**Forum mondial de l'harmonisation
des Règlements concernant les véhicules**

**Proposition de nouveau Règlement sur les véhicules
à hydrogène et à pile à combustible**

Projet de Règlement sur les véhicules à hydrogène et à pile à combustible

Communication des experts de la Commission européenne et de l'Organisation internationale des constructeurs d'automobiles*

Figure 4

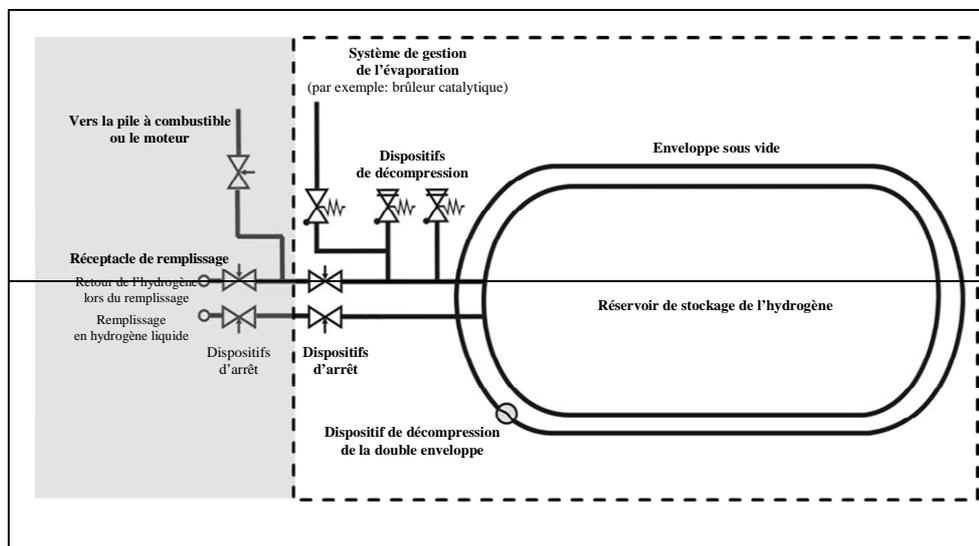
~~Les limites du système de stockage d'hydrogène liquéfié sont définies par les interfaces qui isolent l'hydrogène stocké liquéfié (et/ou gazeux) du reste du système d'alimentation et de l'environnement. Tous les composants situés à l'intérieur de ces limites sont soumis aux prescriptions énoncées dans le présent paragraphe. La figure 4 représente un système de stockage d'hydrogène liquéfié typique. Les dispositifs de fermeture doivent avoir les fonctions suivantes, qui peuvent être combinées:~~

- a) ~~Réservoir(s) de stockage de l'hydrogène liquéfié;~~
- b) ~~Dispositif d'arrêt automatique;~~
- c) ~~Système de gestion de l'évaporation;~~
- d) ~~Dispositif de décompression (PRD).~~

~~Système typique de stockage de l'hydrogène liquéfié~~

~~Le constructeur doit indiquer une pression de service maximale admissible (PSMA).~~
